# SERVICE BULLETIN

Nr.: RO-001

**Betrifft: Rasenmäher Traktoren 102er und 122er Schnittbreite 2WD und 4WD Bj. 2009 Seriennummer < 318849**

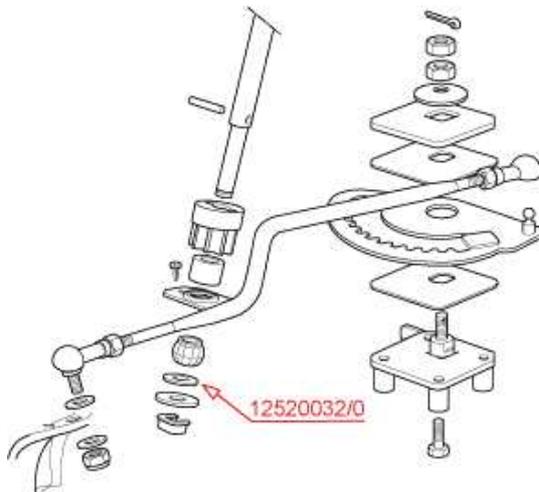
**Bei wenigen Geräten könnten folgende Mängel auftreten:**

- 1. zu großes Axialspiel in der Lenksäule**
- 2. schwergängige Lenkung**

Zu 1) Um das Spiel einzustellen bitten wir Sie eine zusätzliche Scheibe (12,2x18x1) Art. : 12520032/0, zwischen dem Lagerball und der vorhandenen Unterlegscheibe zu montieren.

Zu 2) Im Falle einer schwergängigen Lenkung bitten wir um Nachschmierung wie folgt:

Entfernen Sie den Sicherungsbügel am Kugelkopf und trennen Sie Kugelkopf und Pfanne. Schmieren Sie bitte den Kugelkopf.
